改善箇所説明図

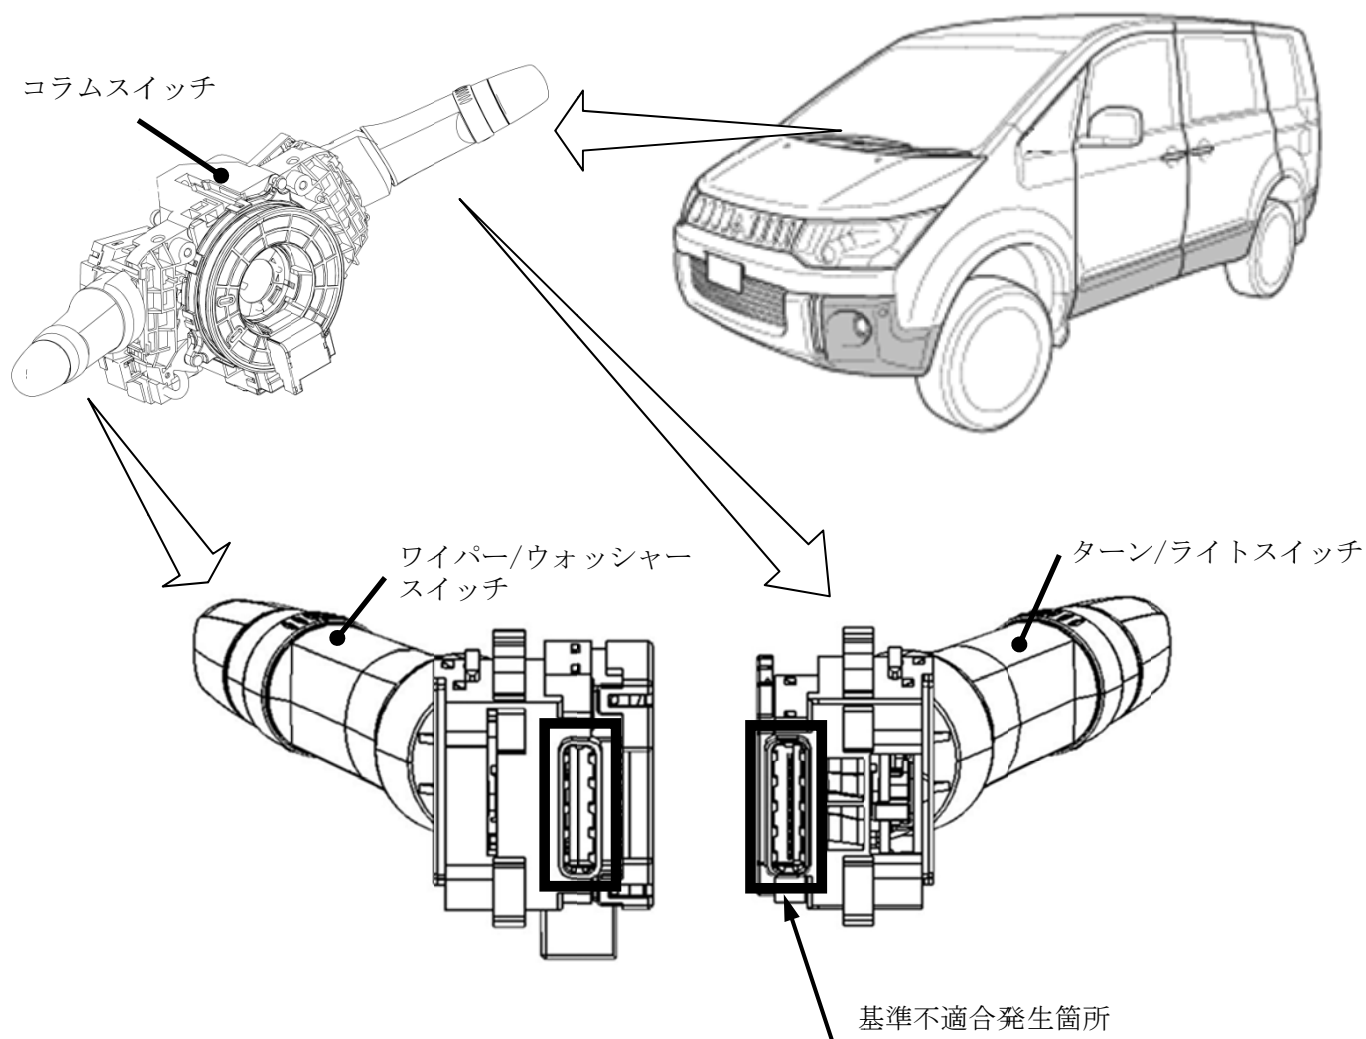
ターン/ライトスイッチにおいて、取付剛性不足のため、スイッチ操作によりコネクターの端子が摩耗し、その摩耗層が酸化して絶縁物が生成されるものがある。そのため、そのまま使用を続けると、絶縁物が端子の間にかみ込み、導通不良となり、前照灯、車幅灯、前部霧灯、後部霧灯、尾灯、番号灯および当該スイッチ連動の車室内照明が不灯、あるいは点滅、または、方向指示器が不灯となるおそれがある。

全車両、コネクタ端子部(二箇所)にグリースを塗布する。

注：図中の 内は、グリースを塗布する位置を示す。

識別：運転者席側ドアチェッカーのヒンジにあるピン頭部(車両下側)に、白または黄色のペイントを塗布する。
